第 24 回別府市都市計画審議会

議 案 書

第 1 号議案 別府国際観光温泉文化都市建設計画下水道の変更
(別府市決定) について

別府国際観光温泉文化都市建設計画下水道の変更（別府市決定）

3 下水管渠

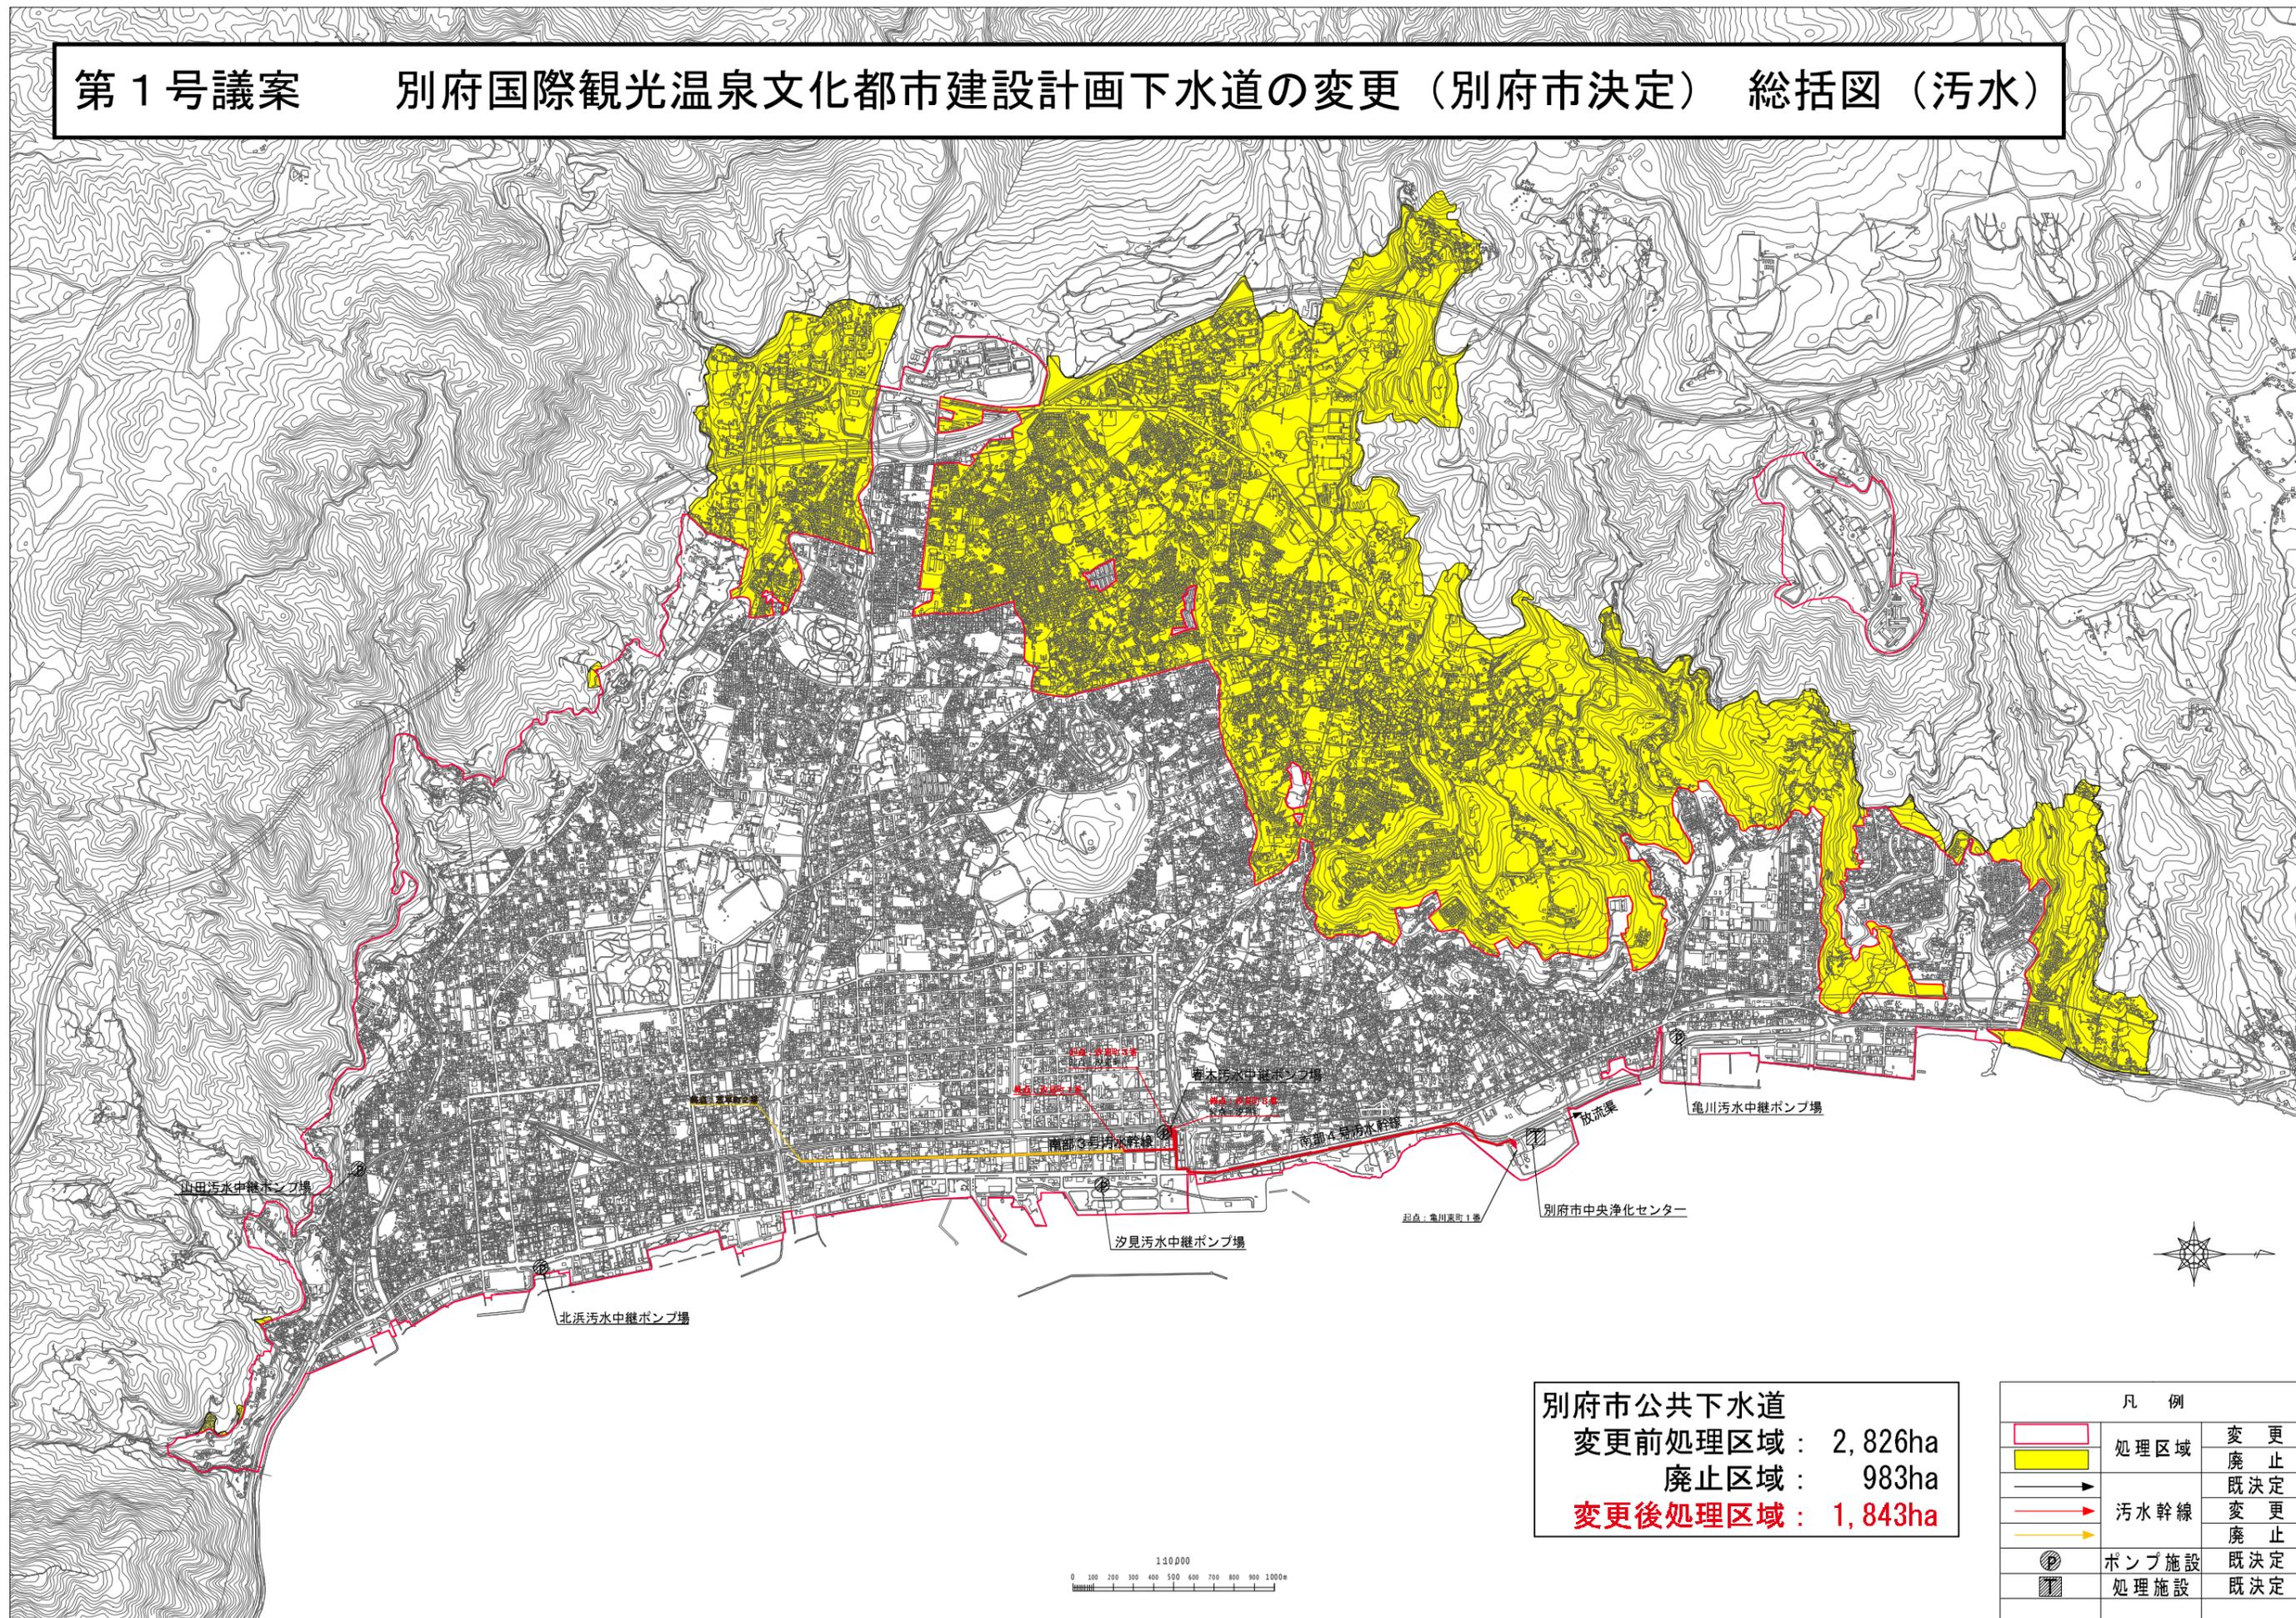
都市計画別府市公共下水道「2 排水区域」及び「3 下水管渠」中、南部3号汚水幹線外1線を次のように変更する。

また、それに伴い、南部3号汚水幹線の終点を変更及び位置起点の名称の変更並びに南部4号汚水幹線の位置終点の名称の変更を行う。

名 称	位 置		区 域		備 考
	起 点	終 点	管径又は幅員	延 長	
南部3号線 污水幹	汐見町3番	汐見町1番	⊙ 1.5 ~ 1.5	約 328	排水区域 1,294 ha
南部4号線 污水幹	亀川東町1番	汐見町3番	⊙ 0.8 ~ 1.8	約 1,970	排水区域 1.616 ha

名 称	位 置		区 域		備 考
	起 点	終 点	管径又は幅員	延 長	
南部3号線 污水幹	汐見町	若草町2番	⊙ 0.8 ~ 1.5	約 1,920	排水区域 1,040 ha
南部4号線 污水幹	亀川東町1番	汐見町	⊙ 0.8 ~ 1.8	約 1,970	排水区域 1.616 ha

別府国際観光温泉文化都市建設計画下水道の変更（別府市決定） 総括図（污水）

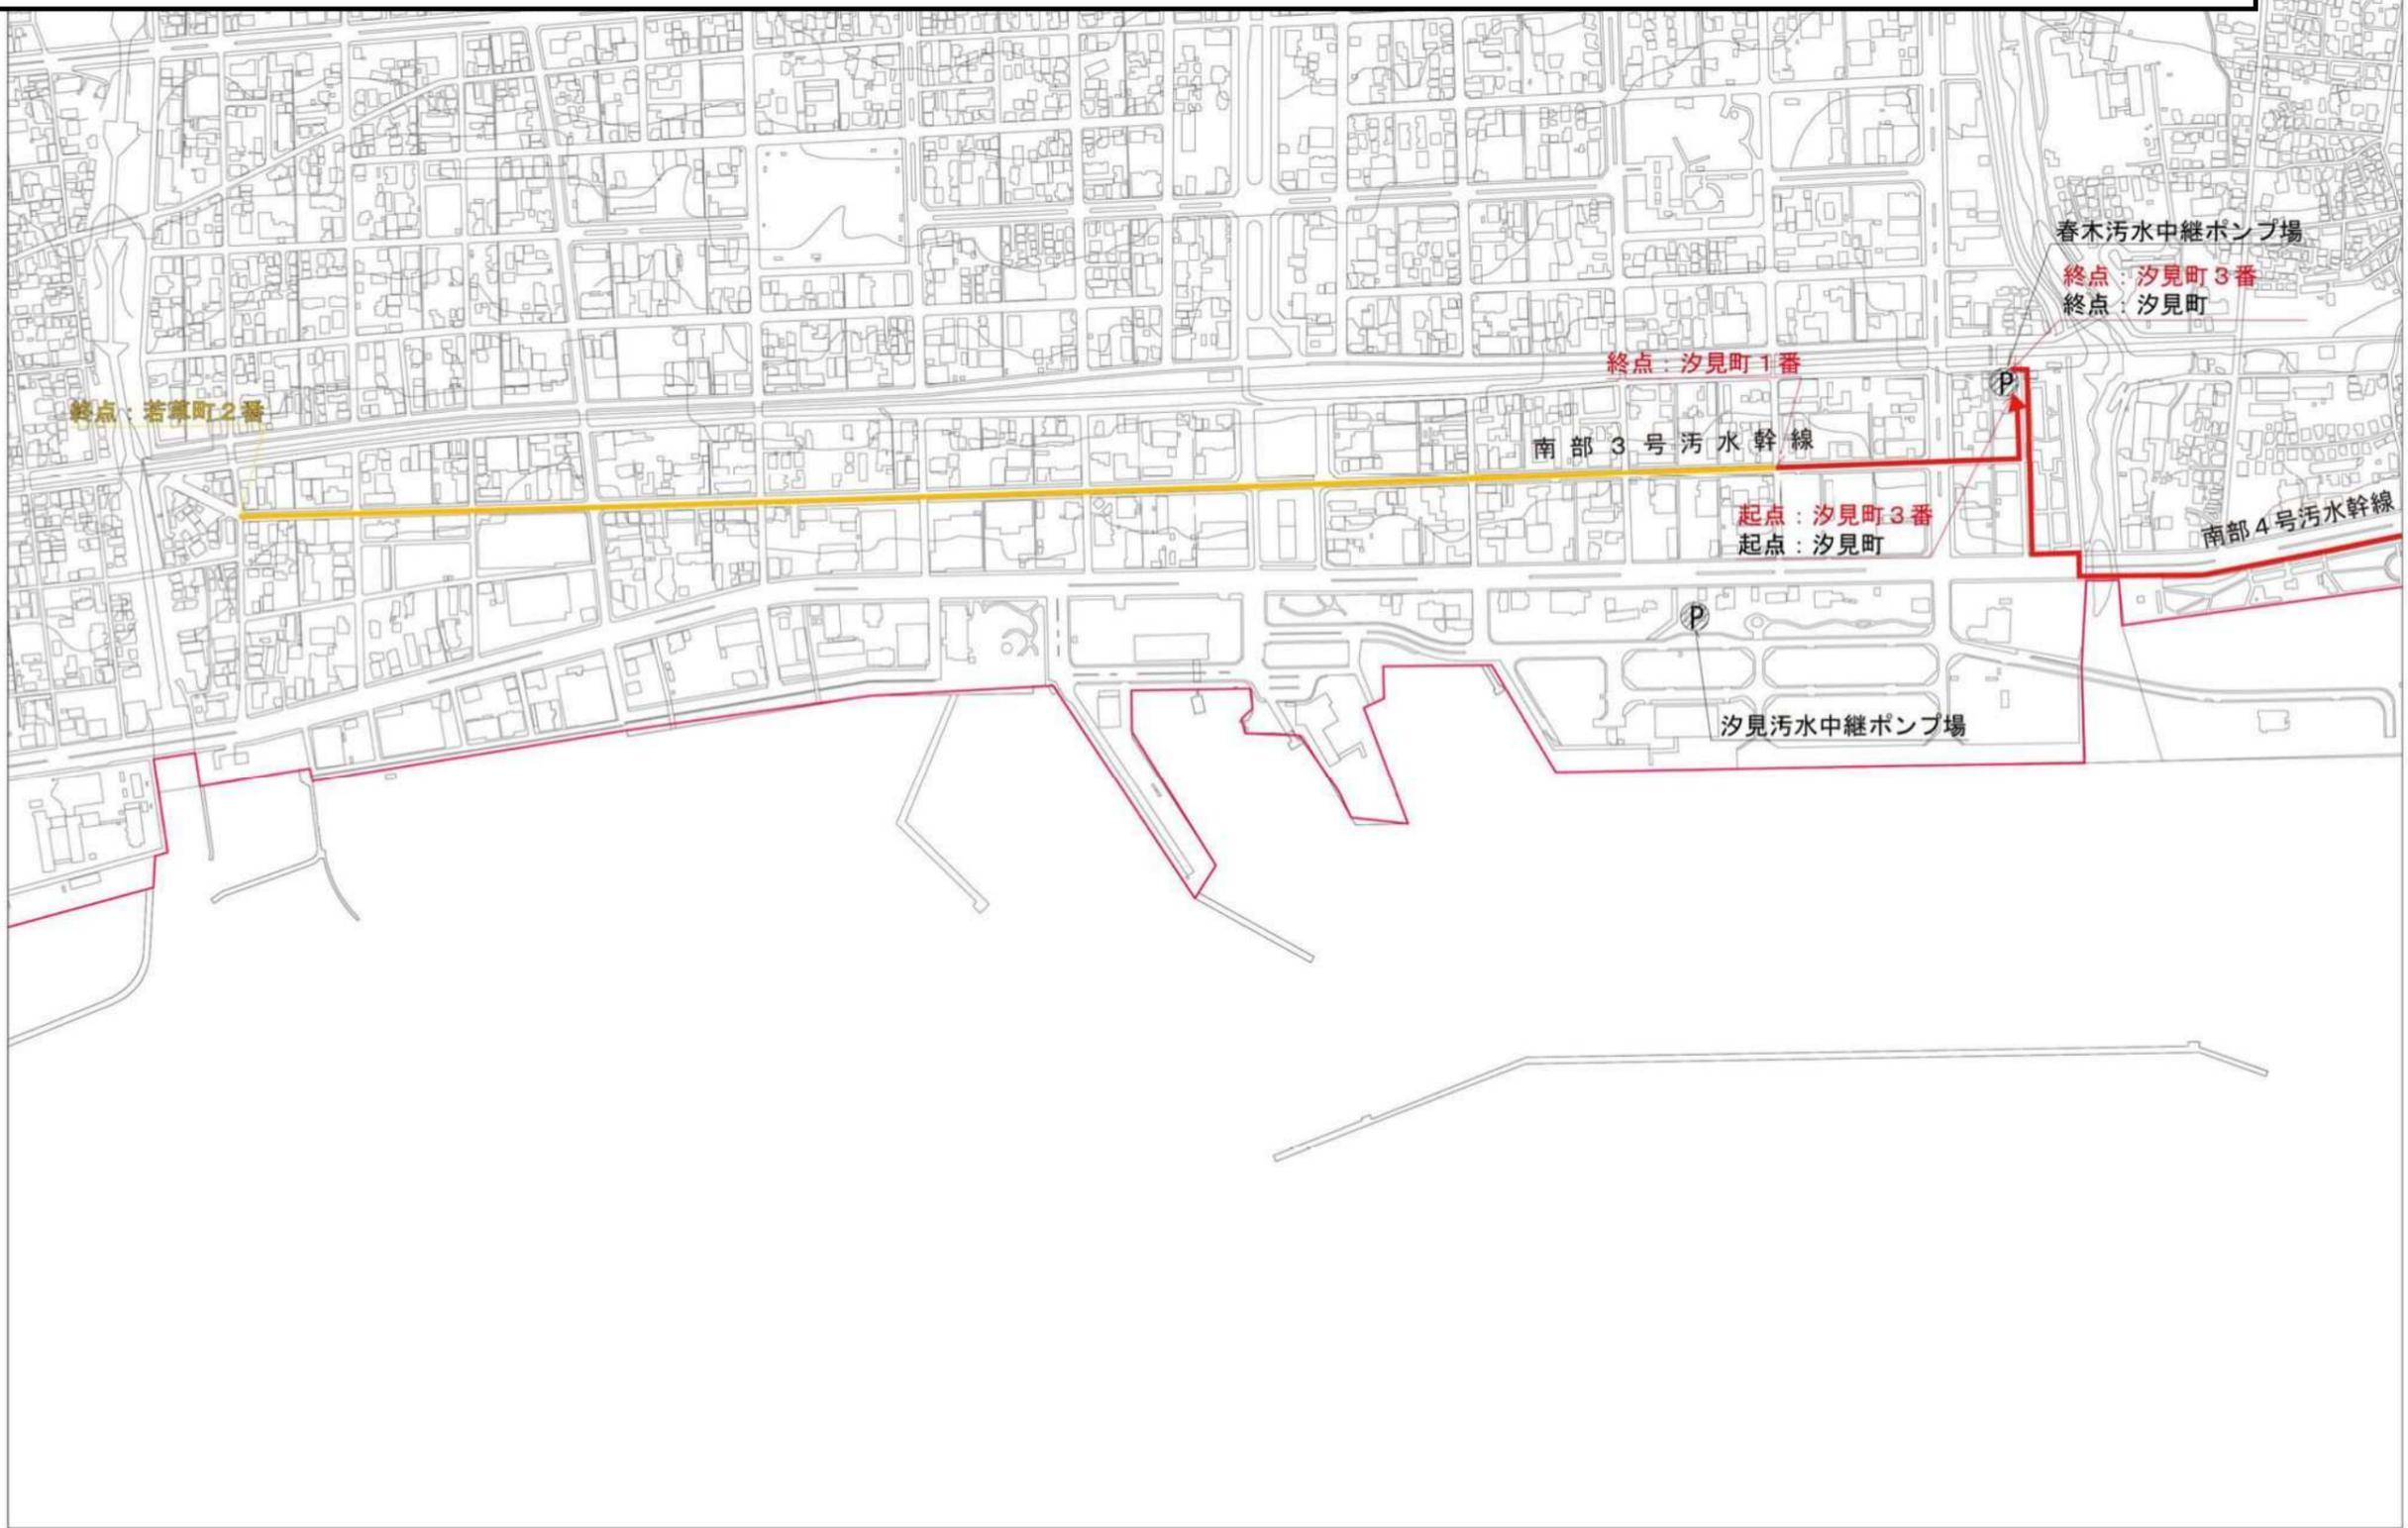
本市の公共下水道事業は、昭和35年に都市計画決定を受け、その完遂に鋭意努力中であるが、本市の人口減少等の社会情勢の状況等を踏まえて、全体計画の見直しを行い、排水区域のうち処理区域約2,826haを約1,843haへ縮小する。

別府市公共下水道
 変更前処理区域： 2,826ha
 廃止区域： 983ha
 変更後処理区域： 1,843ha
